## **Avviso di sicurezza AX035/23/S**

A tutti gli utilizzatori dei sistemi Cios VA30

## **Oggetto: Adempimento dei nuovi requisiti delle norme DIN e IEC per i sistemi Cios VA30**

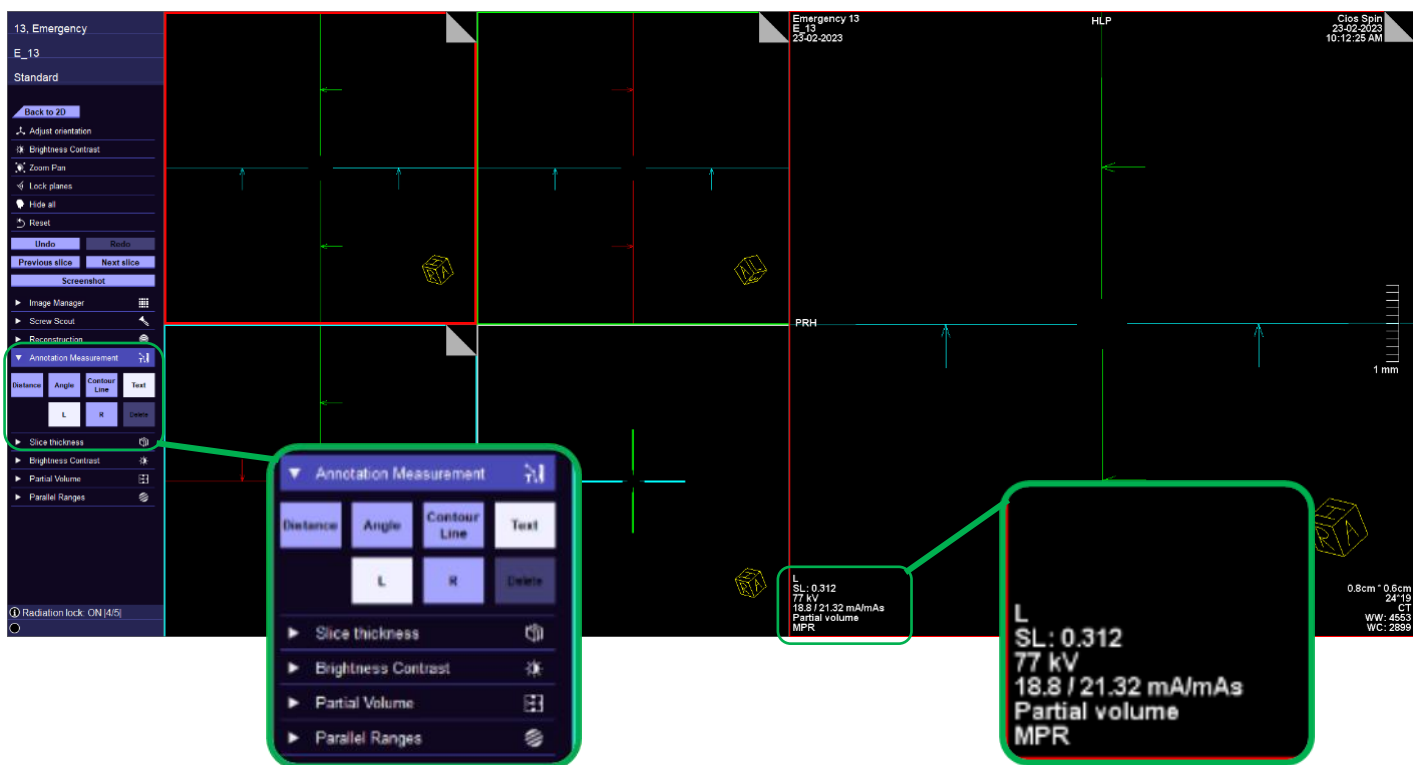
In modalità 3D e se le informazioni sull'orientamento del paziente rivestono importanza in una procedura, l'utente può predefinire l'orientamento del paziente "L/R" (sinistra/destra), per cui le informazioni sulla "lateralità" saranno salvate anche nell'immagine clinica (vedere la schermata dell'interfaccia utente qui sotto).

Nelle modalità radiografiche SUB, DR e DCM, oltre che in modalità 3D, la funzione di memorizzazione automatica è selezionata/attivata di default e non può essere disattivata dall'utente.

**Il nostro servizio di assistenza installerà una nuova versione software VA30K.**

Con la versione software VA30K, l'interfaccia utente dei sistemi Cios VA30 verrà modificata per tenere conto delle attuali norme DIN 6862-3 e IEC 60601-2-54.
